Evidenční list, návrh změny stavby / projektové dokumentace
- je podkladem pro změnu ceny díla dle smlouvy o dílo č. 8500009334
ZMĚNOVÝ LIST č. 09/SÚS PK/Město KT

Stavební akce:	"Přestupní terminál veřejné dopravy v Klatovech" Č.projektu: CZ.06.06.01/00/22_069/0002953
----------------	--

Dotčená část stavby:	SO 102.3 - Chodníky/nástupiště		
Název / označení změny:	Nový plot		
Podklad pro změnu:	Realizační dokumentace včetně revizí		
Návrh pro změnu podal:	Zhotovitel	Dne:	
Zdůvodnění a popis změny: Po provedení sond na stávající podezdívce bylo zjištěno, že je nutné ji kompletně vyměnit. Dále bylo zjištěno průzkumem, že i stávající oplocení je nutné renovovat na základě požadavku ze strany města Klatovy.			
Změna se týká položek : viz příložený rozpočet			
Způsob ocenění změny:	Jedná se o položky, které se nachází ve smluvním rozpočtu/ dle cenové soustavy ÚRS/ individuální kalkulací		
Vliv změny na termín dokončení díla:		NE	
Vliv změny na cenu díla:	ANO		
Náklady na změnu celkem:			580 597,59 Kč
přípočty celkem:			934 225,59 Kč
odpočty celkem:			-353 628,00 Kč
Přílohy:	položkový rozpočet s uvedením zdroje j.c. situace, výpočet množství, fotodokumentace obrázková příloha ÚRS/ stan

DETAIL Č. 2

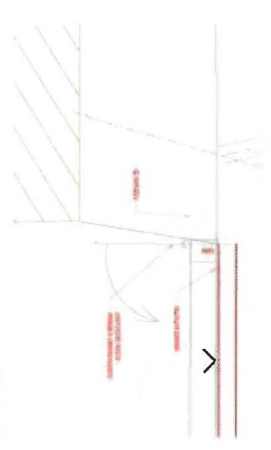
a) Uvažovanou sanaci podezdívky (soklu) stávajícího oplocení u N2 podél nástupiště ČD není možné realizovat částečně, ale s ohledem na nevyhovující stavebně-technický stav je nutná její kompletní renovace (demolice + výstavba nové podezdívky).

Jediné možné a logické řešení stávajícího neutěšeného stavu soklové zdi pod ocel. plotem je její demolice a nahrazení novou podezdívkou, která zaručí dlouhodobou funkčnost a stabilitu po umístění repasovaného oplocení do původní pozice.

V rámci projektové dokumentace bylo uvažováno pouze s povrchovou opravou původní podezdívky oplocení u N2 podél nástupiště ČD. Při realizaci bylo rozhodnuto, i na základě stavebně-technického stavu, že dojde k nápravě v podobě realizace nového oplocení s využitím původních kovových výplní na pozemku a v majetku investora.
